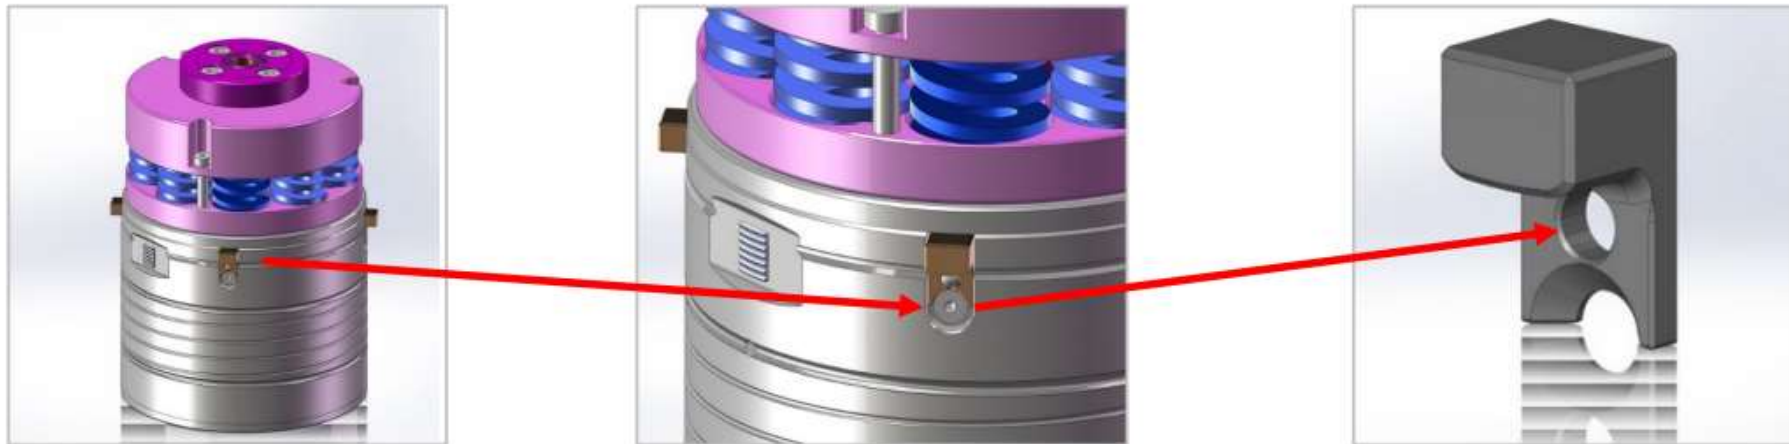
Huidig ontwerp:

Drager werd in de zijkant van de geleider geschroefd.

Nieuw ontwerp:

De nokken worden in de wand van de geleider gestoken en vanaf de bovenkant met schroeven vastgezet.
